FEB. 21, 1980

Serial number up to 923500

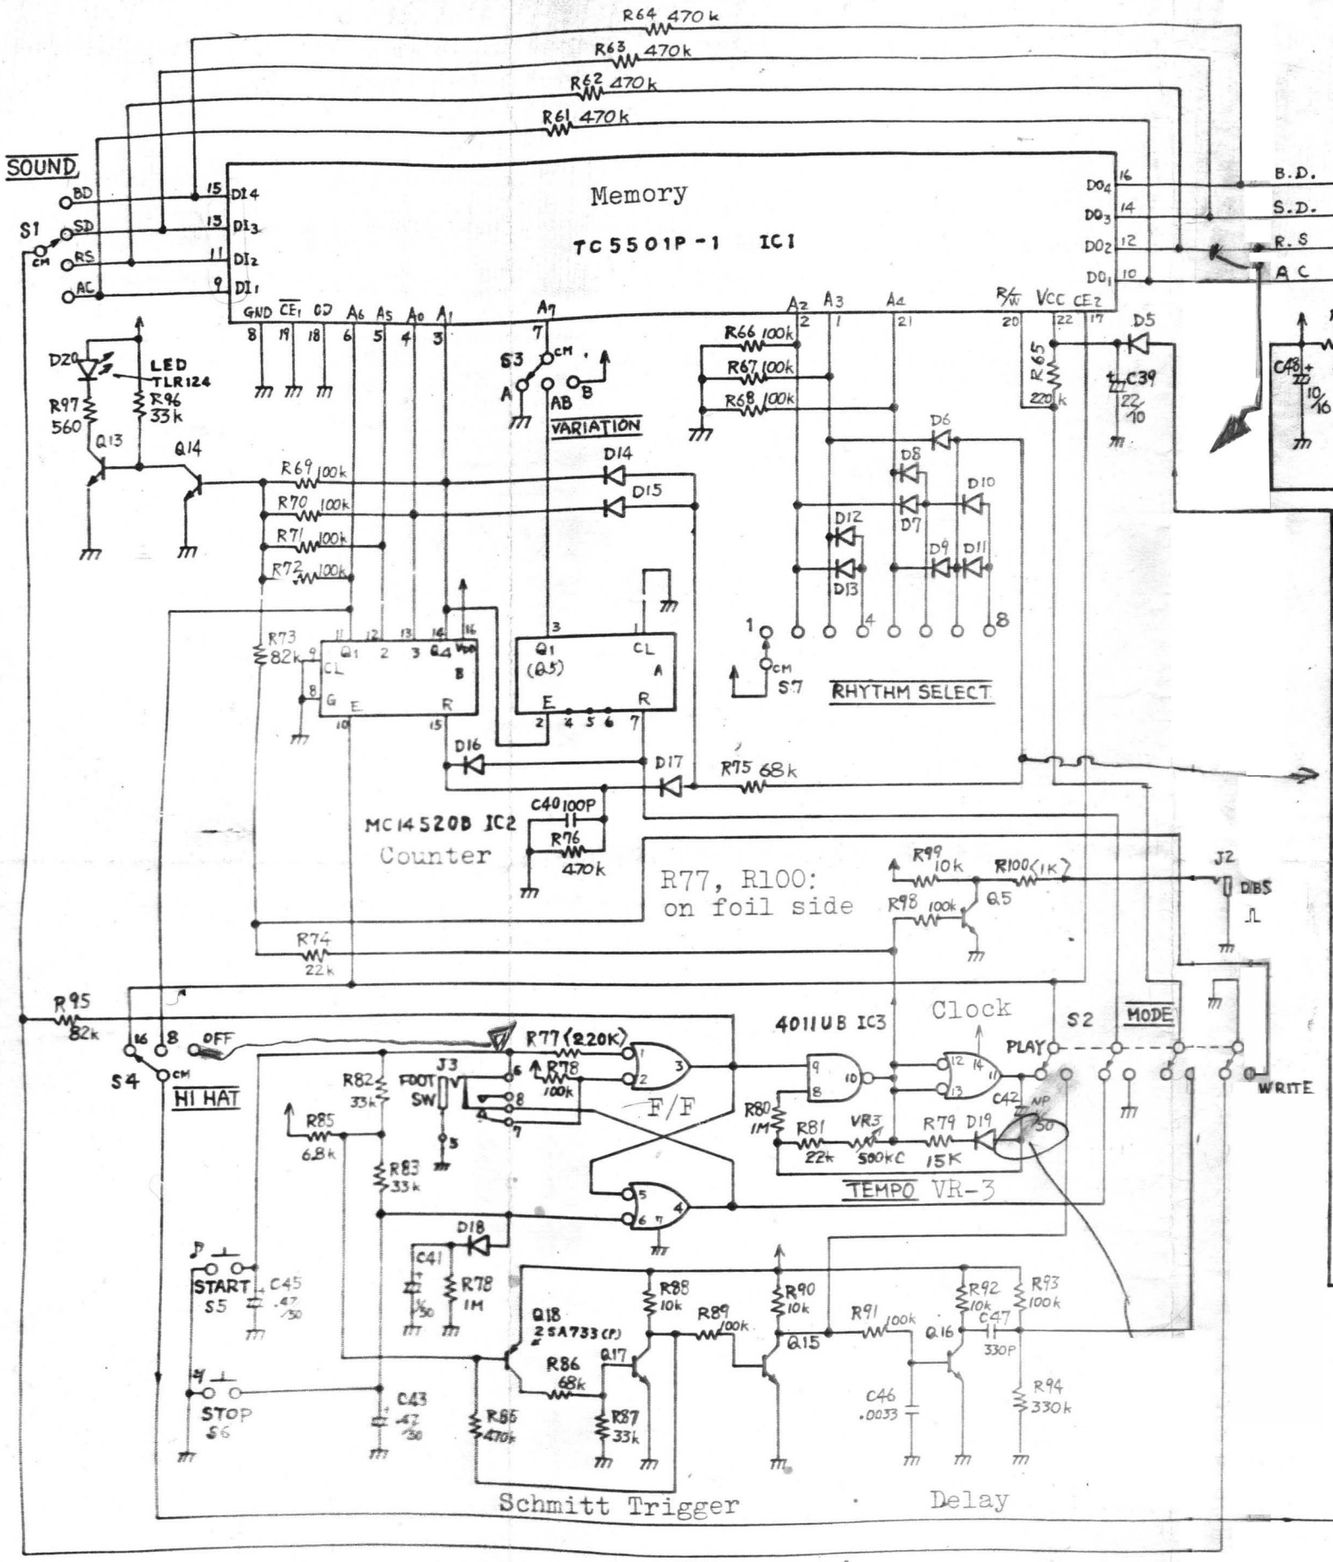
IC3	--	CD4011UB only
VR-3	--	500KC
C42	--	1mfd N.P.
R79	--	6.8K
R81	--	22K

with 923600

IC3	--	TC4011UBP or CD4011UB
VR-3	--	1MC
C42	--	0.47mfd N.P.
R79	--	15K
R81	--	47K

Q13-17 : 2SC945- P or Q
